**RAPPORT DE VISITE D'UNE INSTALLATION D'ASSAINISSEMENT
NON COLLECTIF DANS LE CADRE D'UNE VENTE**

Commune : OSMETS

Date de la visite : 26/11/2020

Référence cadastrale :	Parcelles : 482	Section : A
Adresse :	20 Rue de Labascure 65350 OSMETS	
Superficie :	1 500 m ²	
Superficie disponible pour l'assainissement :	Suffisante pour tout type de filière	
Pente :	> à 5%	
Alimentation en eau potable :	Service Public SIAEP du Lizon	
Puits :	<input type="checkbox"/> oui <input checked="" type="checkbox"/> non Usage : <input type="checkbox"/> AEP <input type="checkbox"/> jardin <input type="checkbox"/> pas d'usage	
Exutoire possible :	Fossé communal et Fossé mitoyen	
Autre :

Plan de l'installation d'assainissement non collectif

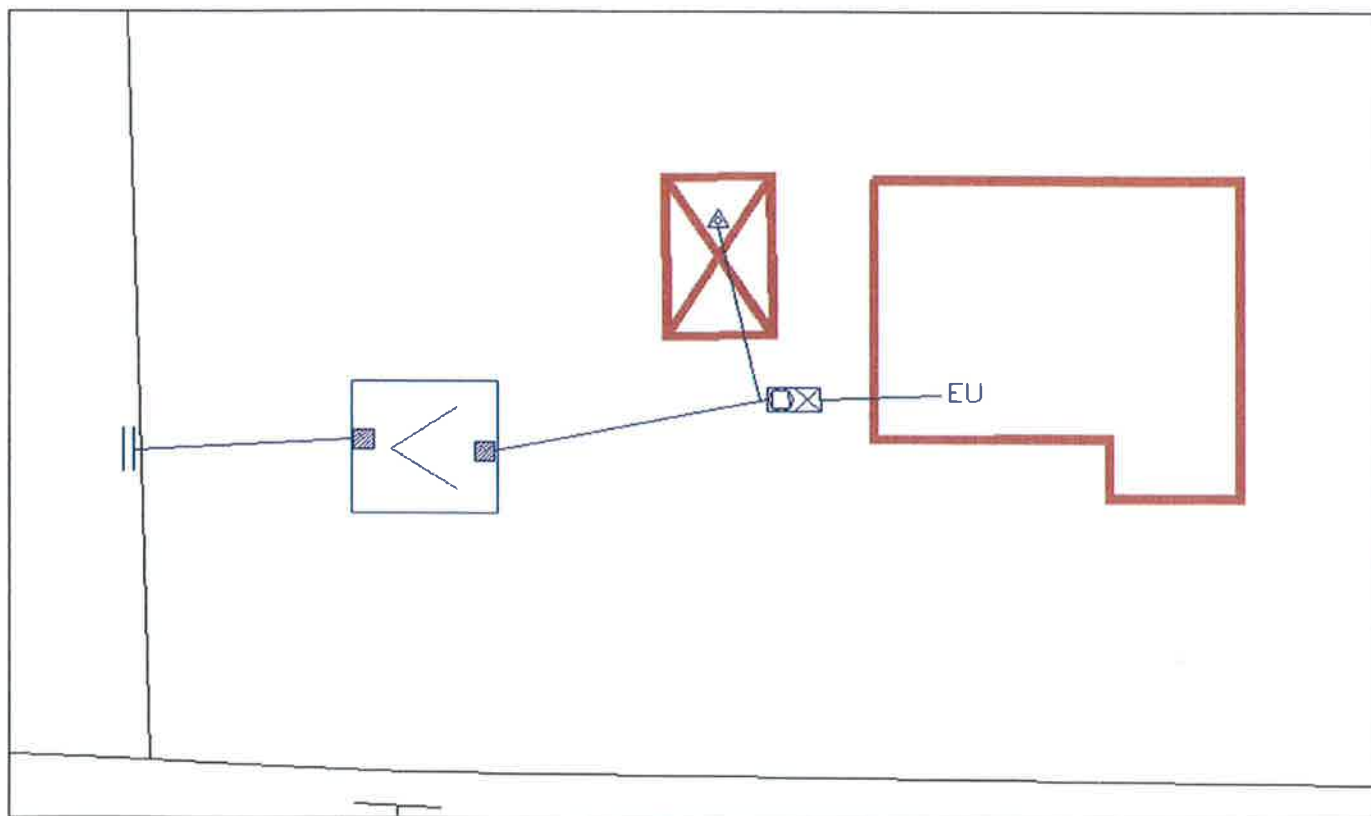
Il reste à mettre un extracteur d'air au niveau de la ventilation. Celui actuel n'est pas le bon.

- ☞ Mettre un extracteur d'air au niveau de la ventilation d'extraction des gaz,
- ☞ Continuer à Faire vidanger la fosse lorsque le taux de boue sera supérieur à 50% du volume utile par un vidangeur agréé (environ tous les 4 à 5 ans en moyenne).
- ☞ Nettoyer le regard de répartition du filtre à sable une fois par an au jet d'eau.
